九州電力株式会社  
川内原子力発電所及び玄海原子力発電所  
火山モニタリング結果に係る評価について

令和元年 1 1 月 2 9 日

原子力規制庁

図3 加久藤・小林カルデラのGNSS連続観測による基線長変化

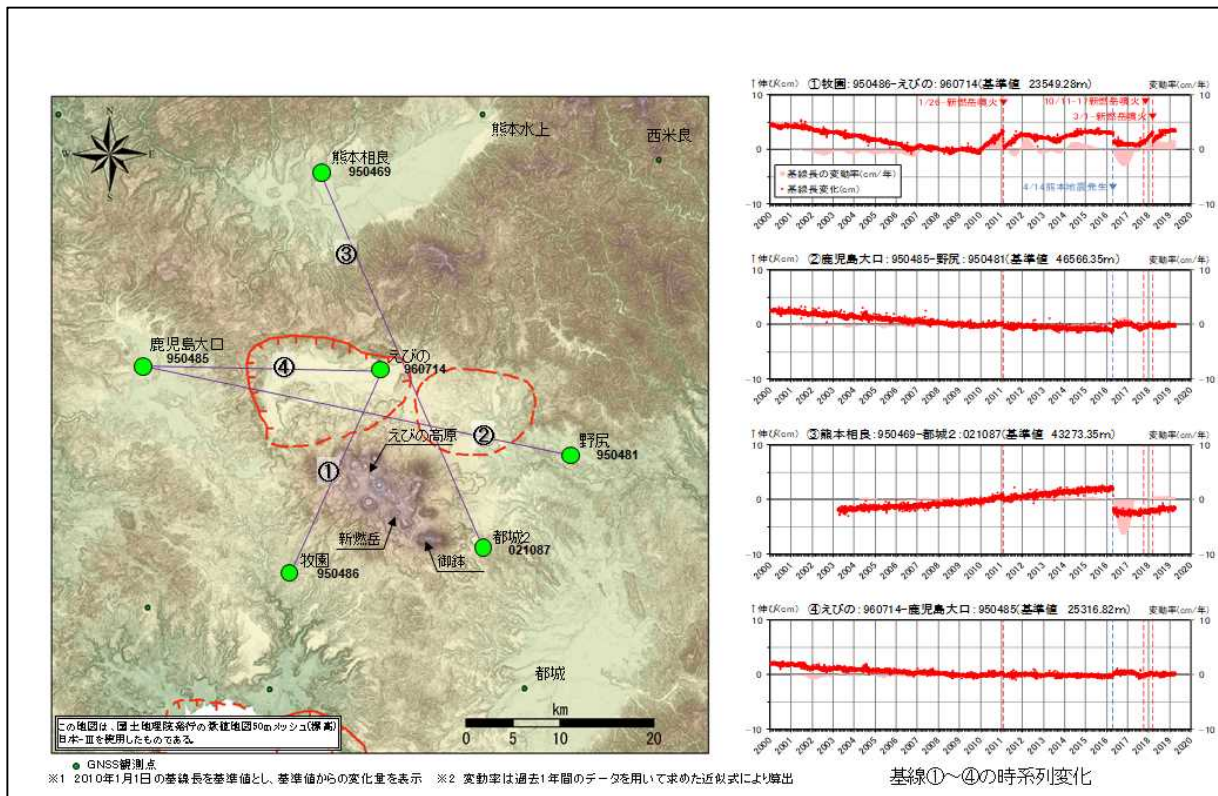
- ・九州電力は、GNSS 連続観測による基線長変化等を確認した結果、当該年度の基線長変化は、霧島火山の活動に関連した変動が認められるものの、加久藤・小林カルデラ火山の活動に起因する有意な変化は認められないとしている（図3）（添付資料、P26、P37）。また、地震発生数の推移及び震源分布とマグニチュードの経時変化等を確認した結果、地震活動（発生数、位置、規模等）は、2018年12月に最大M3.4の地震が発生したものの、現在は地震前の状態に戻っているが、この地震は加久藤カルデラ内で発生したことから（図4）、今後の地震活動に留意していくとしている（添付資料、P35-37）。

図5 始良カルデラのGNSS連続観測による基線長変化

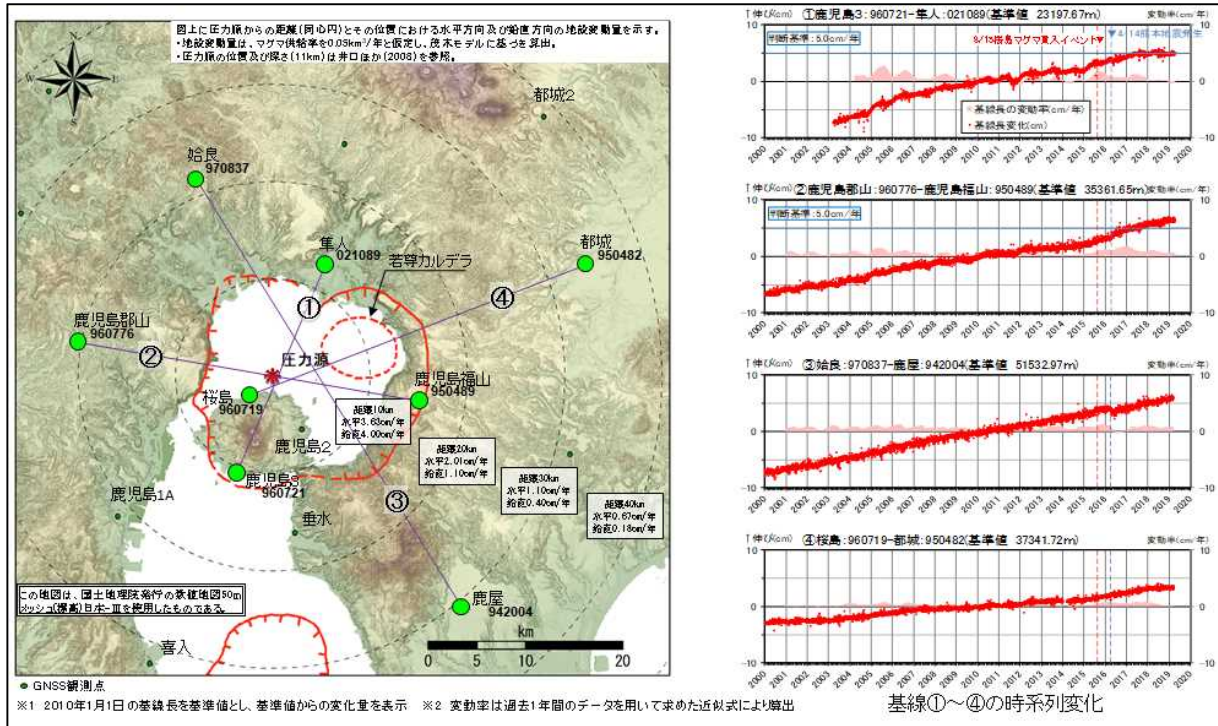
- ・九州電力は、GNSS 連続観測による基線長変化等を確認した結果、当該年度の基線長の変動率には、前年度と同様にマグマ供給を示唆する変動が認められるものの（図5）、監視体制の移行判断基準（ $0.05\text{km}^3/\text{年} \doteq 5\text{cm}/\text{年}$ ）を十分下回っているとしている。監視レベルについては、マグマ供給を示唆する変動が引き続き認められることから、「注意」を継続するとしている（添付資料、P40、P55）。

図6 広域地殻変動の除去前(左)と除去後(右)の基線長変化

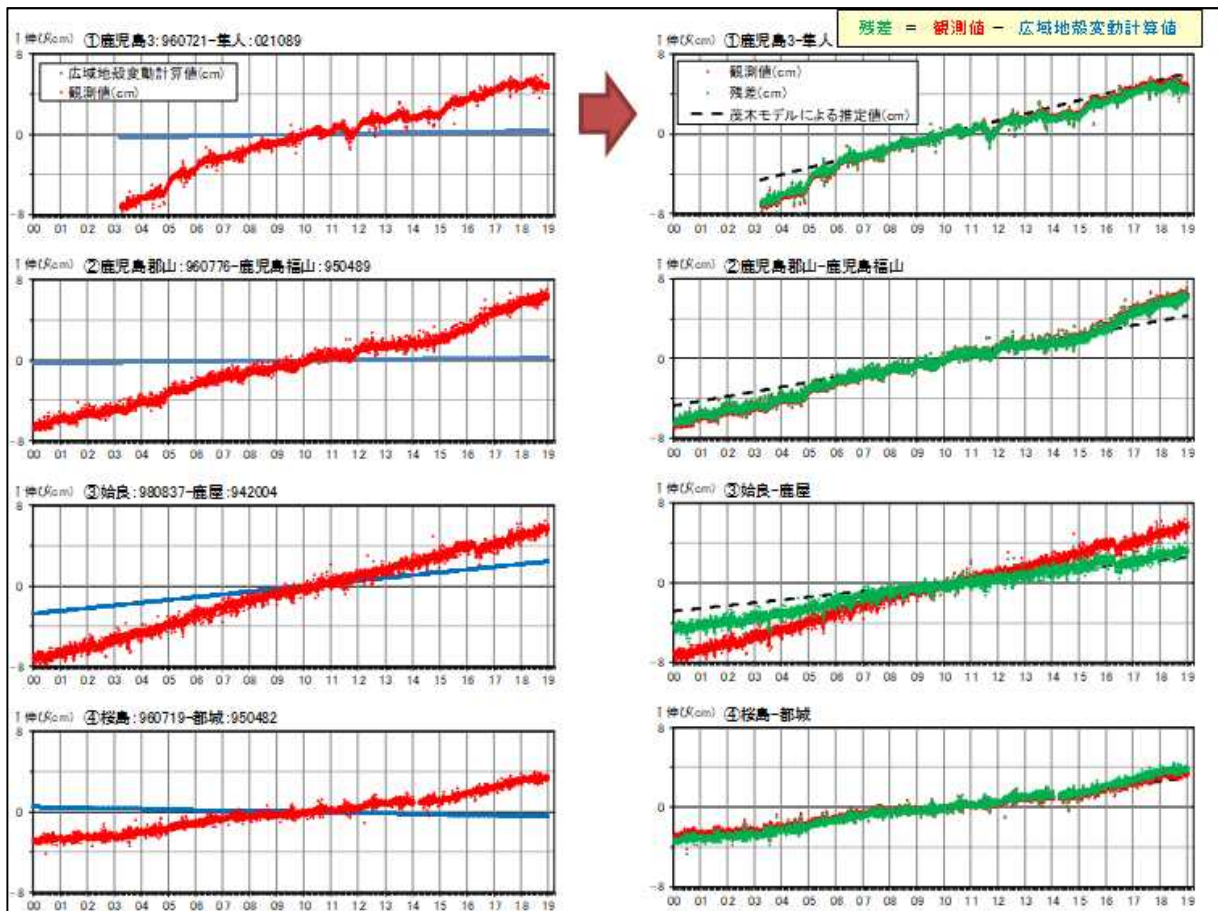
- ・九州電力は、地殻変動評価において、基線長変化をマグマ供給によるものとして評価しているが、基線長変化には広域地殻変動も含まれており、マグマ供給量の評価に影響を及ぼす可能性があることから、第三者（火山専門家）の助言を踏まえて、広域地殻変動量の定量的把握について、中・長期的取組みのひとつとして行っている。九州電力は、検討手法として、(1) Takayama and Yoshida (2007)<sup>2</sup> 及び (2) 堀田ほか (2013)<sup>3</sup> 及び国土地理院のホームページ<sup>4</sup> を参考とし、始良カルデラ周辺の広域地殻変動量を算出し、2000年～2010年の各観測値から、この2つの手法で求めた広域地殻変動の影響分を除去する試みを行っている（添付資料、P95-97）。その結果、図6 基線①（鹿児島3-隼人）、基線②（鹿児島郡山-鹿児島福山）、基線③（始良-鹿屋）及び基線④（桜島-都城）のうち、基線③への影響が最も大きいこと、また、広域地殻変動を除去した残差は、茂木モデルによる膨張率  $0.005\text{ km}^3/\text{年}$ （井口ほか、2008）<sup>5</sup> を想定した変動と概ね一致していることを確認している。なお、マグマ供給率の算定においては、基線③による評価は安全側になっていることから、これらを踏まえた上で既存の基線を用いたモニタリングを引き続き実施していくとしている（添付資料、P97）。

図7 始良カルデラのGNSS連続観測による基線長変化(平成29年度より追加(その1))

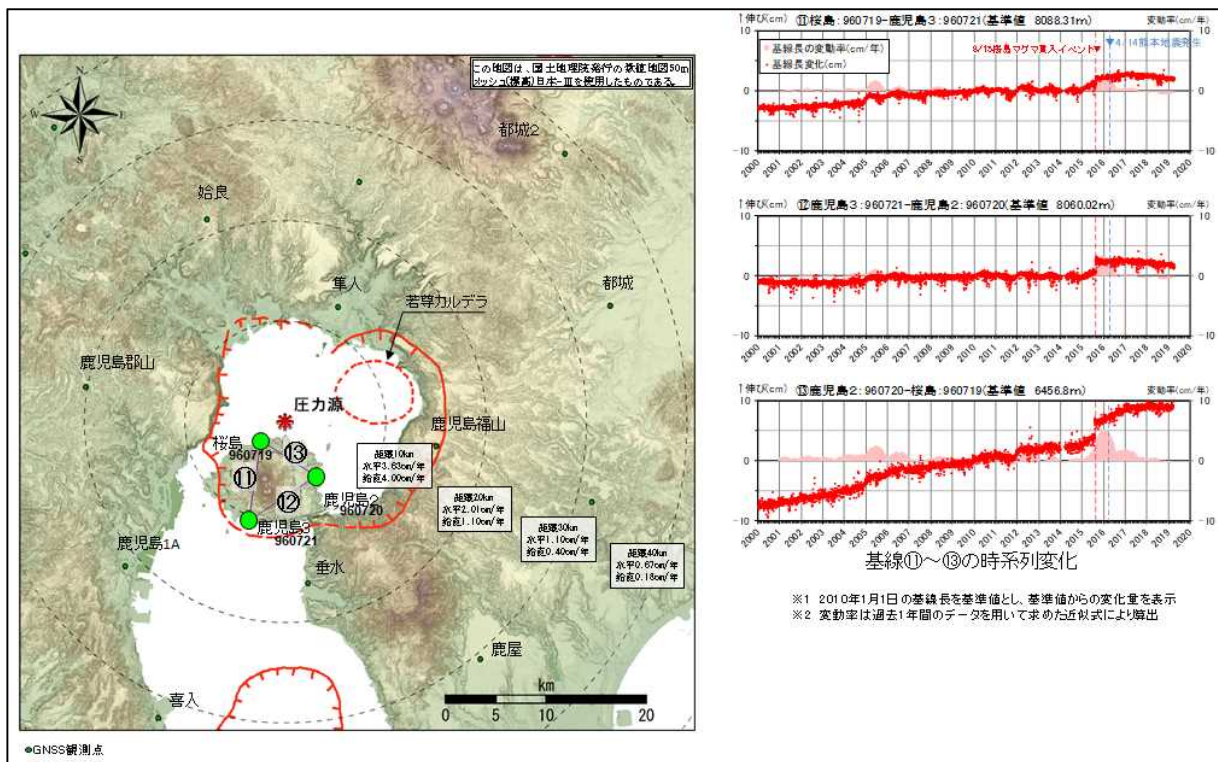
- ・九州電力は、始良カルデラの基線①（鹿児島3-隼人）は、桜島の変動の影響を大きく受けてしまうため、桜島を避けた基線⑭（鹿児島1A-隼人）の変動率を判断の指標にした方が良いとの第三者（火山専門家）のコメントを踏まえて、桜島の変動の影響も見つつ、当該基線も平成29年度より新たにモニタリング対象基線としている（図7及び図8）（添付資料、P43-44）。

図10 始良カルデラ周辺の水準測量結果(上下変動の推移)

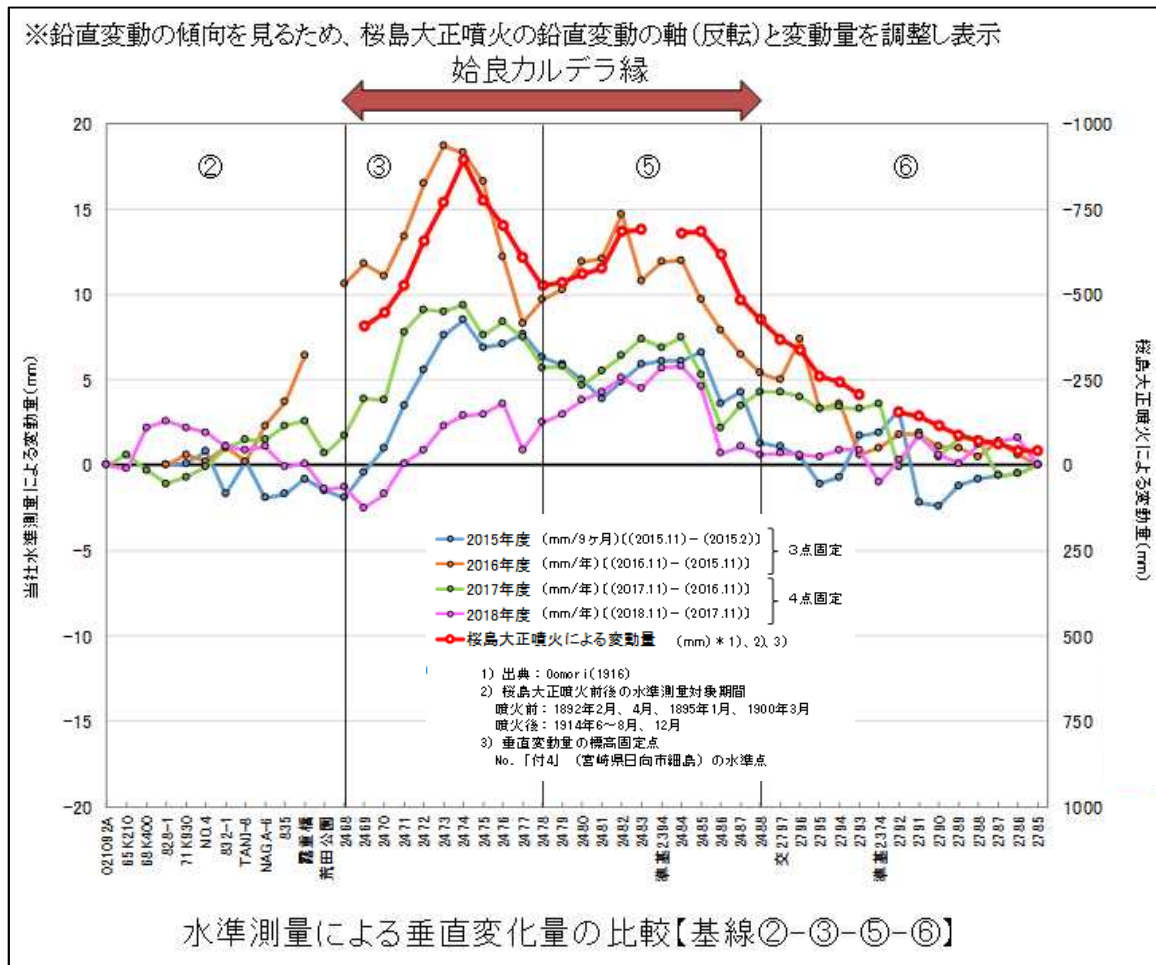
- ・九州電力は、鉛直方向の地殻変動を面的に精度良く把握することを目的として、平成26年度より始良カルデラ周辺の水準測量を毎年実施している（添付資料、P105-113）。2018年度報告の水準測量では、電子基準点を用いて固定水準点の広域地殻変動を補正するため、測量路線近傍の電子基準点まで測量路線を延長している。また、水準測量による変動量と桜島大正噴火（1914年）による変動量の比較を行い、桜島大正噴火による沈下と現在の隆起に同様の傾向が見られたとしている（図9及び図10）。

図 1 1 鬼界の GNSS 連続観測による基線長変化

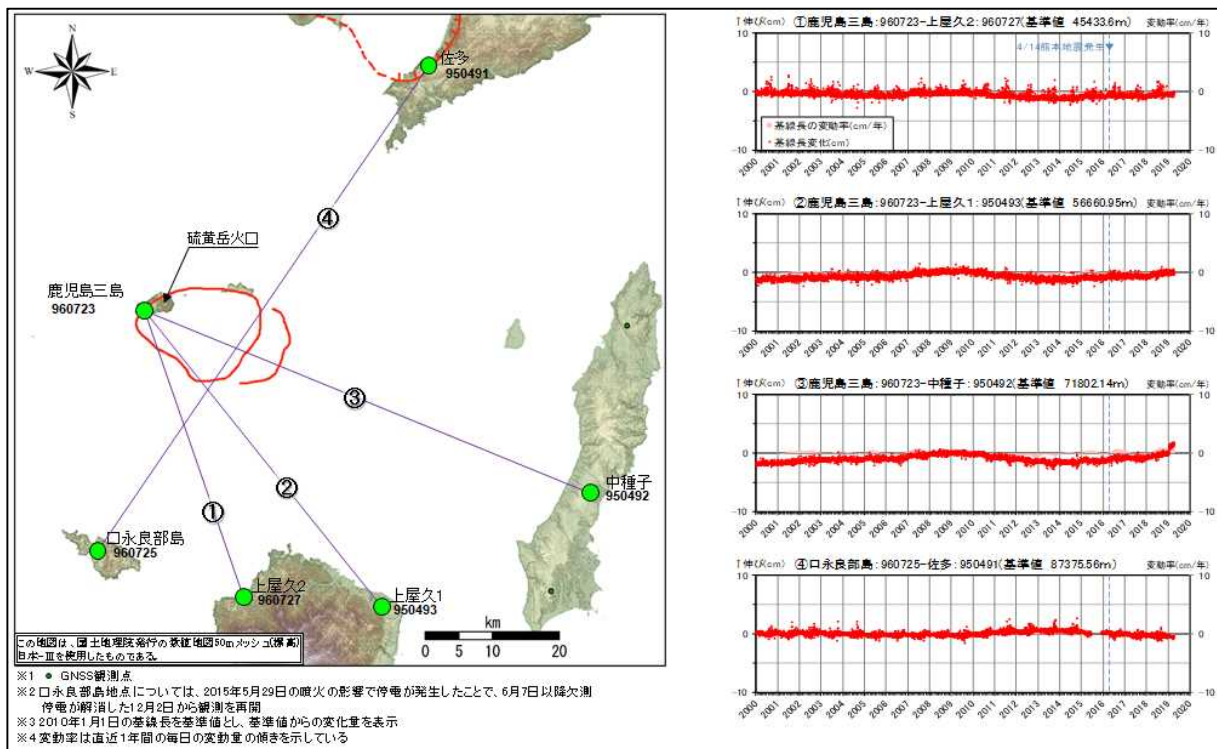
- ・九州電力は、GNSS 連続観測による基線長変化等を確認した結果、当該年度は、カルデラ火山の活動に起因する有意な変化は認められないとしている。
- ・九州電力は、第三者（火山専門家）の助言を踏まえて、鬼界の各基線に見られる長期トレンド（図11）（添付資料、P70）について、黒潮及び火山活動の観点からそれぞれ検討を行っている。黒潮の位置が変化する周期は、基線長変化の周期と比較して、短い周期であり、両者間で明瞭な関係は認められないとしている。また、薩摩硫黄島、口永良部島ともに、火山の噴火と基線長変化に明瞭な関係は認められないものの、関連性は否定できないとしている（添付資料、P103）。
